**SUPERINTENDENCIA DE INDUSTRIA Y COMERCIO
DIRECCIÓN DE NUEVAS CREACIONES**

ASUNTO	Radicación	10 121 938
	Trámite	011
	Evento	378
	Actuación	519
	Oficio	5 - 20134
	Folios	5

Título de la solicitud: "Método para apagar antes de abrir la cubierta y los mecanismos".

Figura 1 del Documento DE 1 703 037 (B1)

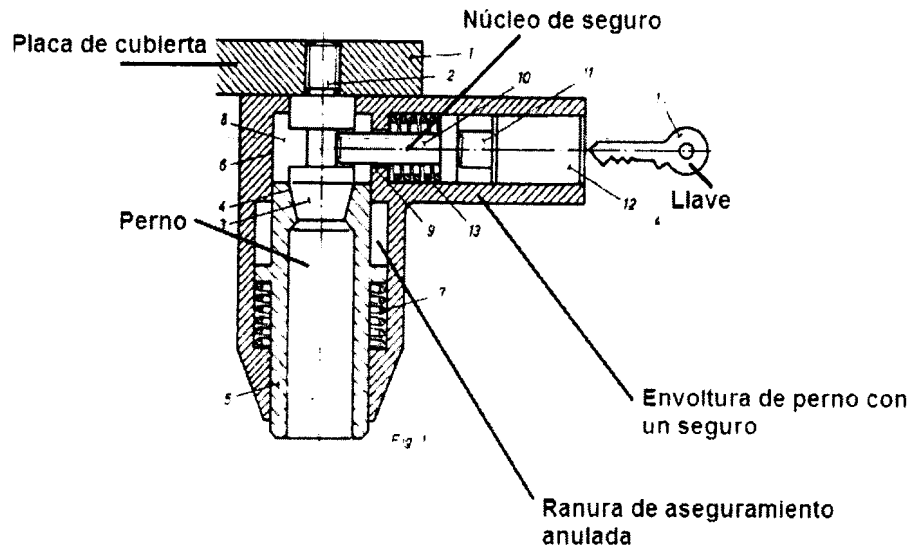
El perno es cubierto con un manga de distancia	El eje (3) tiene alrededor una manguito deslizante (5) (Fig. 1, pág. 5; pág. 3, col. 4, líneas 32-34)	No menciona

Características esenciales	D2	D3
La manga de distancia es suministrada con una ranura anulada	Implícito en la Fig. 1 (Fig. 1, pág. 5)	No menciona
La ranura de aseguramiento anulada es conectada al núcleo del seguro	Implícito en la Fig. 3 (Fig. 3, pág. 5)	No menciona

La diferencia entre la invención definida en la reivindicación 10 y el dispositivo de seguridad de D2 consiste en un sensor de movimiento que está conectado a una protección de seguridad y una unidad de monitoreo en el mecanismo de apagado de la solicitud.

Por lo tanto, el Problema Técnico Objetivo que pretende resolver esta invención se puede formular así: "cómo modificar el dispositivo de seguridad conocido en D2 para permitir el suministro y/o corte de energía y dar una alarma".

Sin embargo, la utilización de un sensor de movimiento que está conectado a una protección de seguridad y una unidad de monitoreo para permitir el suministro y/o corte de energía y dar una alarma, ya está divulgada en el documento D3 que se refiere a un interruptor de seguridad para generar una señal de liberación, dependiendo de la posición de una puerta protectora móvil con un componente puerta para su fijación a la puerta móvil, con un componente marco para su fijación a una contra-pieza de una puerta, con un accionador ajustable entre una primera y una segunda posición, pudiendo dicho accionador encajar en una cavidad en la segunda posición, que comprende además, un elemento de bloqueo conformado para bloquear el accionador en la segunda posición, siendo ajustable el elemento de bloqueo entre una tercera y una cuarta posición, estando

Sin embargo, la utilización de un perno que está cubierto por una manga de distancia que tiene una ranura de aseguramiento anulada que se conecta con el tornillo de ajustamiento para fijar la envoltura del perno al perno y permitir que una señal sea enviada a la protección de seguridad y a la unidad de monitoreo, ya

está divulgada en el documento D2 que se refiere a un dispositivo de seguridad con un pasador de bloqueo fijo a la tapa de carcasa, un orificio de recepción para el pasador de bloqueo en una posición fija en el alojamiento asociado y una parte desplazable lateralmente tiene un perno de bloque (10) de distancia desplazable por un muelle (7) que actúa sobre manguito deslizante (5) que está conectado con el eje de ahusamiento cónico (3) del pasador de bloqueo y un cono interior correspondiente en el que con el perno de bloqueo entre en contacto con el manguito de deslizamiento (reiv. 1, pág. 4, col. 6, líneas 9-24).

En consecuencia, la persona del oficio normalmente versada en la materia, incluiría un perno que está cubierto por una manga de distancia que tiene una ranura de aseguramiento anulada que se conecta con el tornillo de ajustamiento de D2 en el interruptor de seguridad de D3 para llegar así al objeto de la reivindicación 17 de la solicitud. Por lo cual se considera obvia.
